Mission régionale d'autorité environnementale
Grand Est

**Avis sur le projet d'exploitation
de la centrale photovoltaïque d'Anglure (51)
porté par la société SASU RPF 1**

n°MRAe 2023APGE115

Nom du pétitionnaire	SASU RPF 1
Commune	Anglure
Département	Marne (51)
Objet de la demande	Demande de permis de construire d'une centrale photovoltaïque au sol
Date de saisine de l'Autorité environnementale	13/09/23

Figure 3 : localisation des mesures de réduction

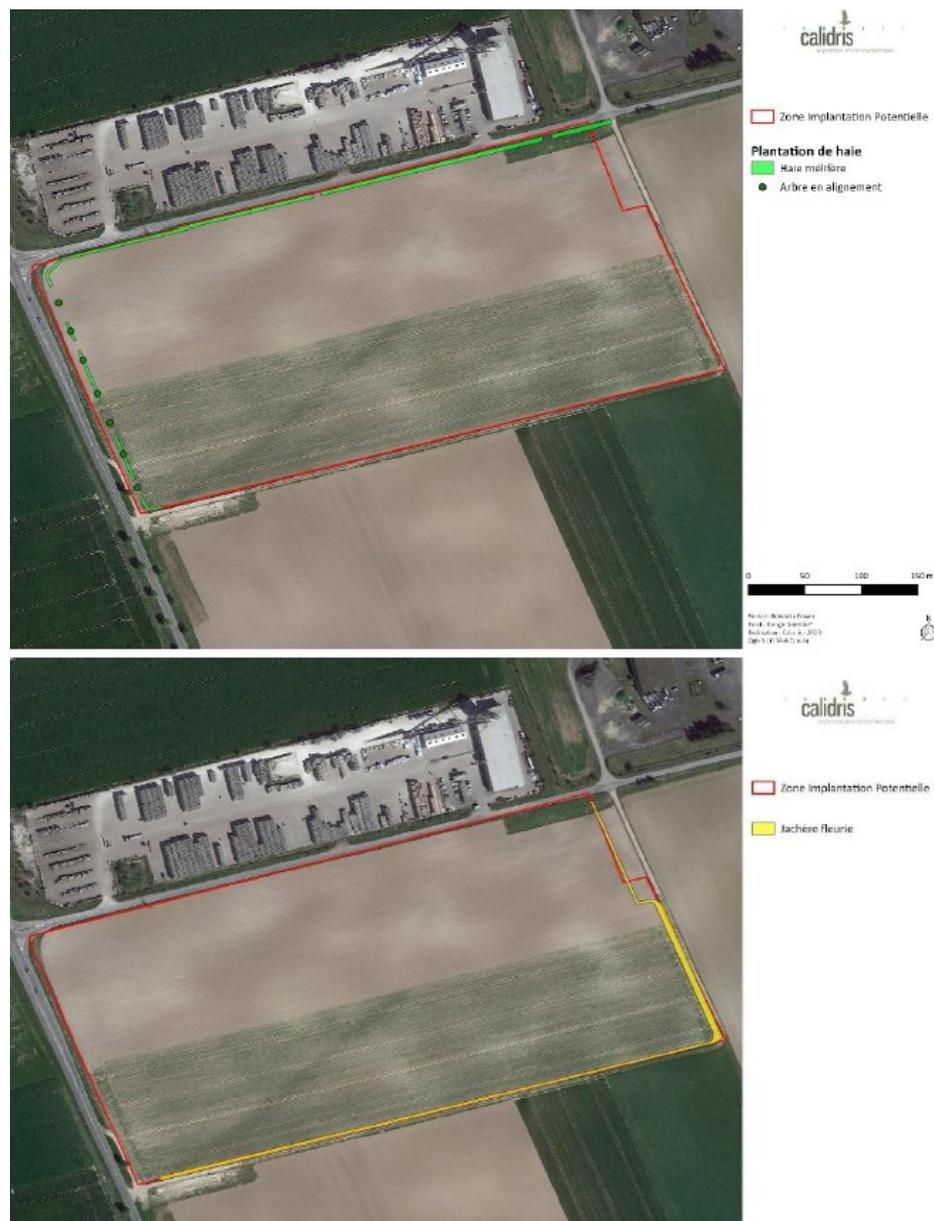
- mise en place d'une jachère fleurie d'environ 2 670 m² sur les bordures est et sud de la ZIP. Sur ce dernier point, l'Ae estime que la mise en place d'une prairie avec une gestion favorisant les plantes à fleurs serait plus favorable à la biodiversité que la mise en place d'une jachère fleurie composée d'espèces annuelles souvent non indigènes.

L'Ae recommande au pétitionnaire la mise en place d'une prairie avec une gestion favorisant les plantes à fleurs.
